Rapport de contrôle de l'inspection des installations classées

Référence : UD-R-SSDAS-21-15-ME

Activité principale : centre de tri, transit, regroupement et pré-traitement de déchets dangereux

- Bâtiment 5 – Chantier de traitement des déchets à radioactivité naturelle renforcée

Contrôle déporté par caméra
de la zone 2 d'entreposage pour la réception et
l'expédition des déchets

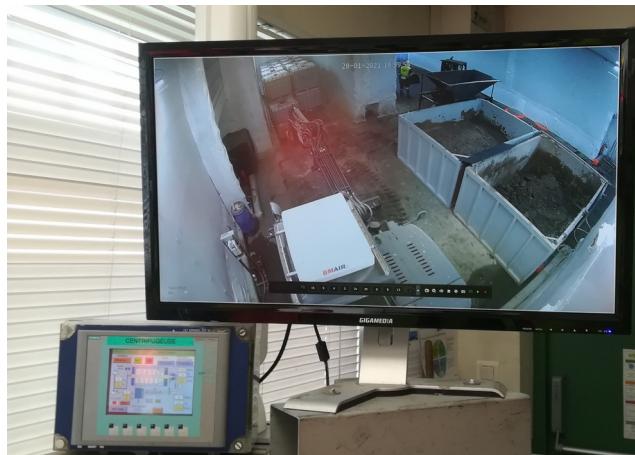
L'inspection a constaté la présence d'une zone dédiée au stationnement du camion à la réception ainsi qu'à l'expédition, de l'identification du débit de dose de chaque fût sur le couvercle de celui-ci (voir photo zone 1). Elle a également examiné les bordereaux de suivi des déchets. Sur l'un d'entre eux, la partie à remplir par le destinataire des déchets n'était pas renseigné.
